タッチパネルPC PPC-306EHL 製品仕様変更のお知らせ

この度、タッチパネルPC PPC-306EHL に関して製品仕様が変更となりますのでここにご案内申し上げます。

- 製品型番：PPC-306-RN6A

・変更イメージ

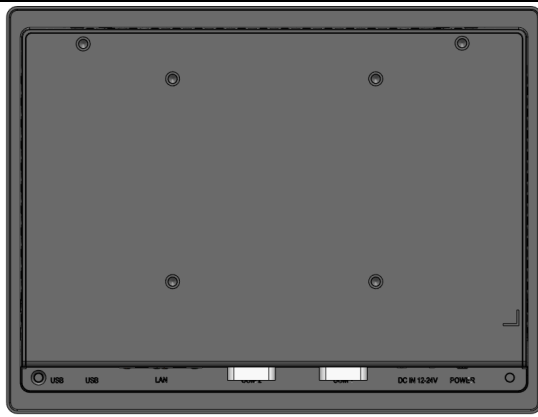
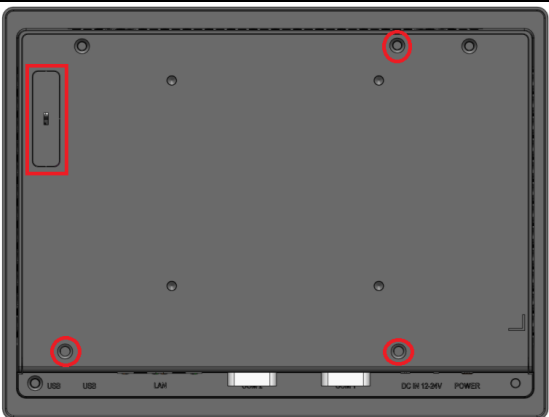
- 2.5インチSSDに対応するため、専用リアカバーを追加設計

対象製品	現在の構成部材	変更後の構成部材	外観差異	変更理由
PPC-306-RN6A	Rear Cover 1950027980N001	Rear Cover 1950027980N101	YES	SATAケーブル挿入用のプレカットホールと2.5インチ
PPC-306-RN6A	NA	2.5"SSD module 98R1P306000	YES	SSDブラケット取り付け用のネジ穴を追加。

現行 PPC-306 EHL	変更後 PPC-306 EHL
外観		
詳細	現行リアカバー	新規リアカバー、 SATA HDD ケーブル挿入用のプレカットホールを追加 2.5 "SSD/HDD ブラケット取り付け用のネジ穴を追加
